仕様変更のご案内

EC1A形 コントロールボックス（耐圧防爆構造）用 取付ユニット

EC1A形コントロールボックス（耐圧防爆構造）用取付ユニット：EC9D-R形可変抵抗器

| | 変更前 | 変更後 |
|----|---|---|
| 外観 |  <p>取付 4箇所</p>  |  <p>取付 2箇所</p>  |

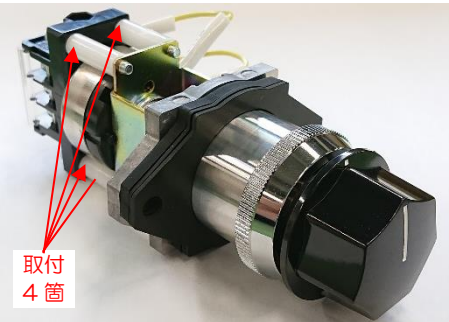
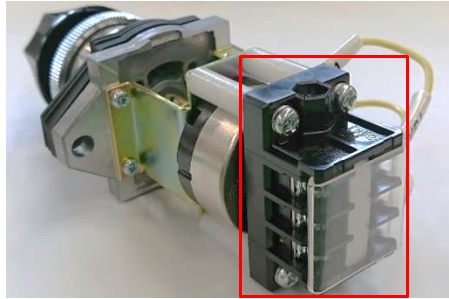
EC9D-R形可変抵抗器に搭載している端子台を変更いたします。

これにともない「取付箇所」、「外形寸法」、「適合電線」および「適合圧着端子サイズ」が変わりますので、ご注意願います。

| | 変更前 | 変更後 |
|-------------------|--|-------------------|
| 外形寸法図 (単位: mm) | <p>端子ねじ M3</p> | <p>端子ねじ M3.5</p> |

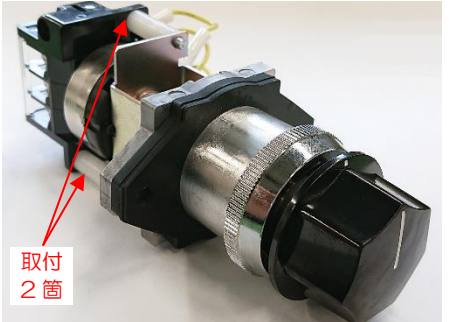
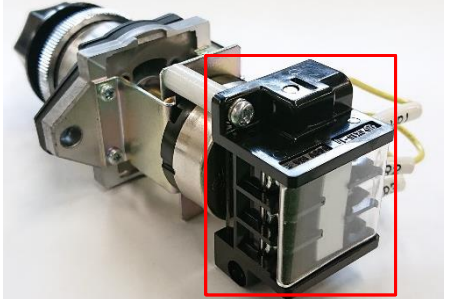
| | 変更前 | 変更後 |
|-------------------|--|-------------------|
| 適合電線 | 1.25 mm ² (2 mm ²)* | 2 mm ² |
